大飯発電所 3 号炉 高経年化技術評価 審査会合における指摘事項の回答

関西電力株式会社

2021年10月12日

審査会合における指摘事項の一覧

図 原子炉格納容器バウンダリ機能に係るリークパス

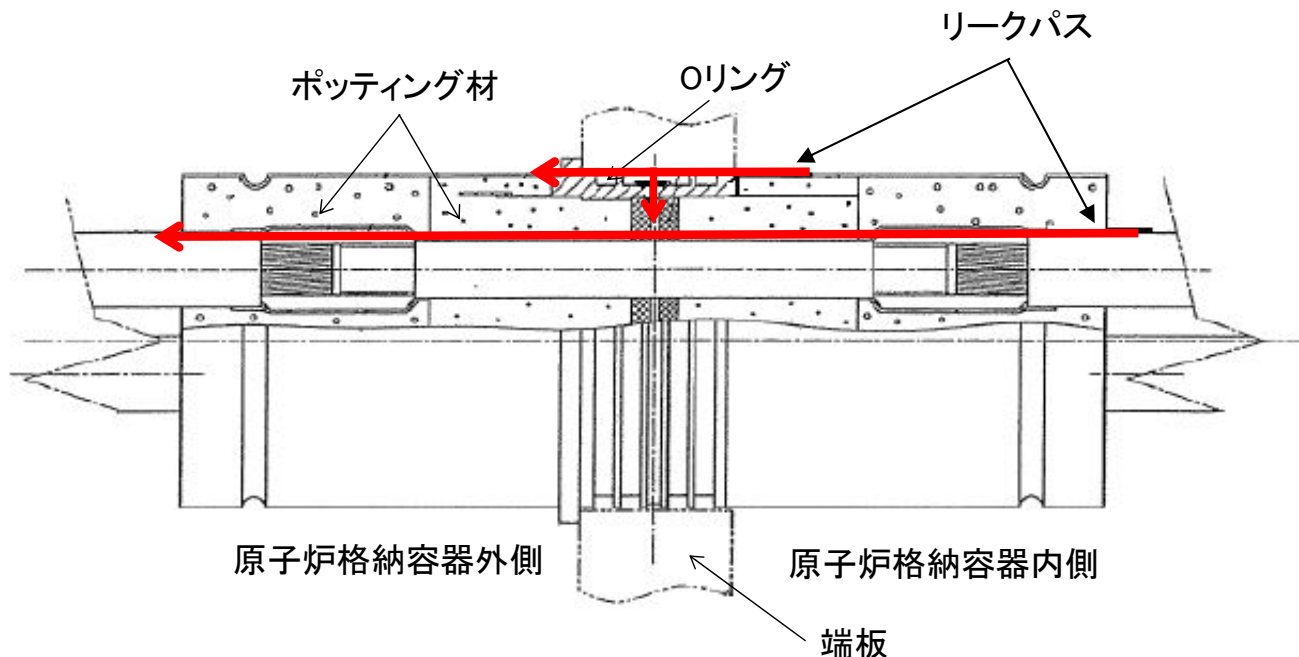
No	指摘／質問事項	回答
① (絶縁低下)	電気ペネトレーションの気密性低下事象について事象分類の考え方を整理すること	本日回答
② (コンクリート 構造物)	気中帯、干満帯での塩分浸透の分析方法について土木学会での考えの取扱いを補足説明資料に追記すること	本日回答

ポッティング材(エポキシ樹脂)は有機物であり、熱および放射線により経年劣化が進行し、接着力の低下により気密性が低下した場合、図に示すようにリークパスが原子炉格納容器内より原子炉格納容器外側まで至ることによって、原子炉格納容器バウンダリに係る気密性低下を起こす可能性がある。

また、Oリング(EPゴム)は有機物であり、熱および放射線により経年劣化が進行し、気密性が低下した場合、図に示すようにリークパスが原子炉格納容器内より原子炉格納容器外側まで至ることによって、原子炉格納容器バウンダリ機能に係る気密性低下を起こす可能性がある。

原子炉格納容器バウンダリ機能に係る気密性低下は、6事象以外の事象であるが、劣化対象となる部位(有機物)および起因となる要因は絶縁低下と同じであり、また、同じ長期健全性試験(電気ペネトレーションの要求機能を踏まえた設計、試験、認定に係る要件を定めた規格 IEEE Std.317-2013に準拠。同一供試体に対して判定試験のみ絶縁低下の確認試験とは別に実施。)にて検証していることから、原子炉格納容器バウンダリ機能に係る気密性低下を絶縁低下と同等の○事象(高経年化対策上着目すべき経年劣化事象)として評価することとする。

60年間の運転期間を想定した劣化条件を包絡した試験(長期健全性試験)の結果、電気ペネトレーションは運転開始後60年時点においても、原子炉格納容器バウンダリ機能に係る気密性を維持できることを確認した。

健全性評価結果から判断して、ポッティング材およびOリングの原子炉格納容器バウンダリ機能に係る気密性低下の可能性はないと考える。

b. データを選定した回帰分析の結果 (塩化物イオン濃度の測定結果および拡散方程式のグラフ)

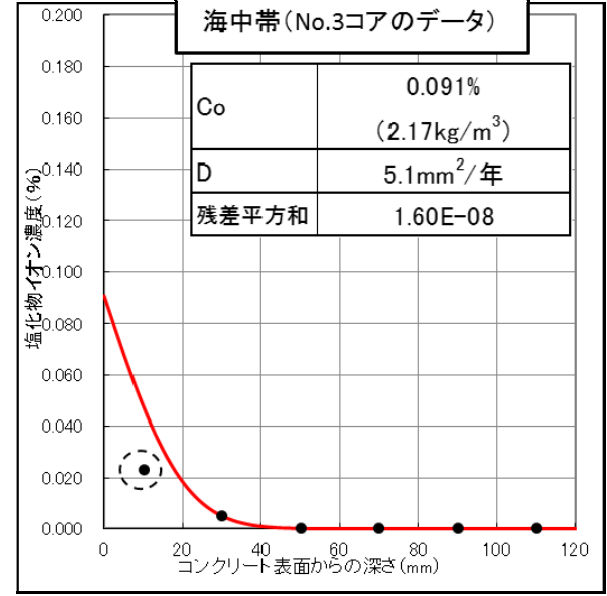
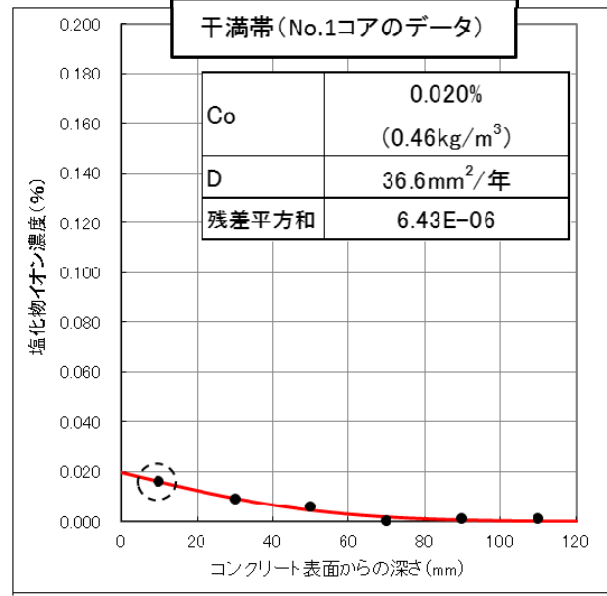
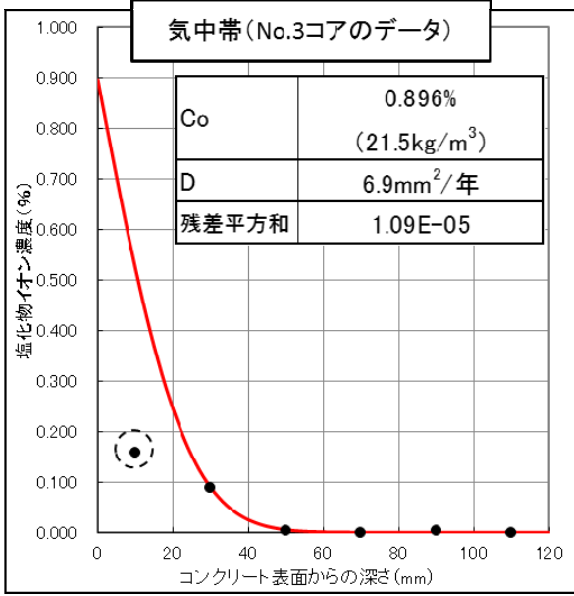
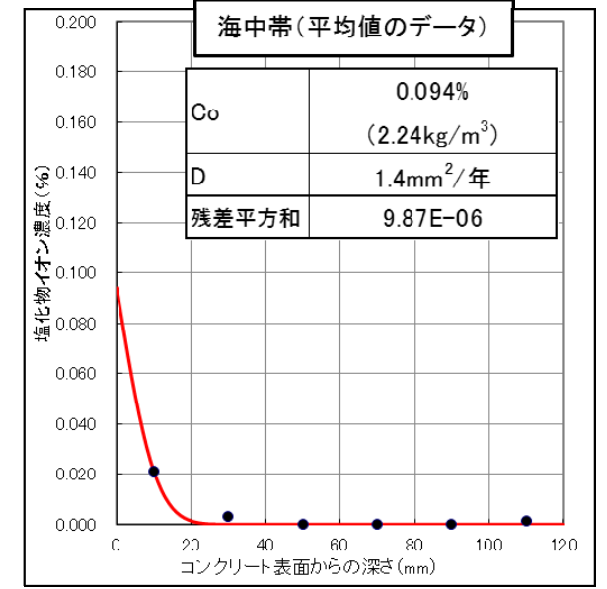
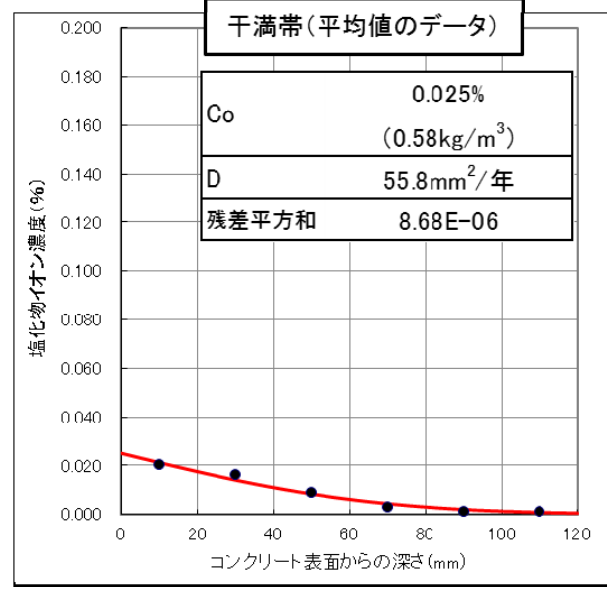
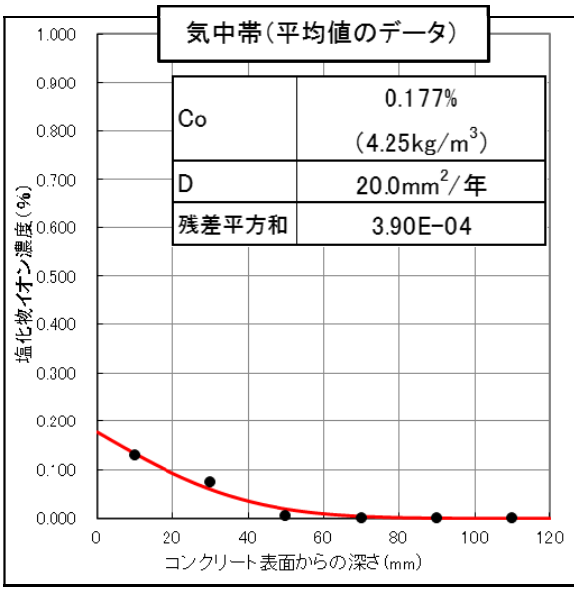
② 気中帯、干満帯での塩分浸透の分析方法について土木学会での考えによる取扱い

- ①塩化物イオン濃度は、気中帯、干満帯および海中帯のそれぞれに対して、3箇所(No.1、No.2、No.3)のコア採取により実施をしている
- ②拡散方程式(D及び C_0)は、気中帯、干満帯および海中帯のそれぞれに対して、測定された塩化物イオン濃度を回帰分析することで評価する。評価はコア(No.1、No.2、No.3)の平均値を用いる場合と、コア(No.1、No.2、No.3)の単独値を用いる場合の双方について実施した
- ③回帰分析に当たっては、土木学会規準「実構造物におけるコンクリート中の全塩化物イオン分布の測定方法(案)(JSCE-G 573-2003 コンクリート委員会・規準関連小委員会)」^{※1)}を参考に、中性化の影響を考慮し、コンクリート表面に近い領域(0~20mm)の測定値を用いる場合と用いない場合の影響を検討し影響の大きな方を採用した

塩化物イオン濃度測定結果コア(No.1、No.2、No.3)の単独値を用いて回帰分析を行った結果

塩化物イオン濃度測定結果コア(No.1、No.2、No.3)の平均値を用いて回帰分析を行った結果
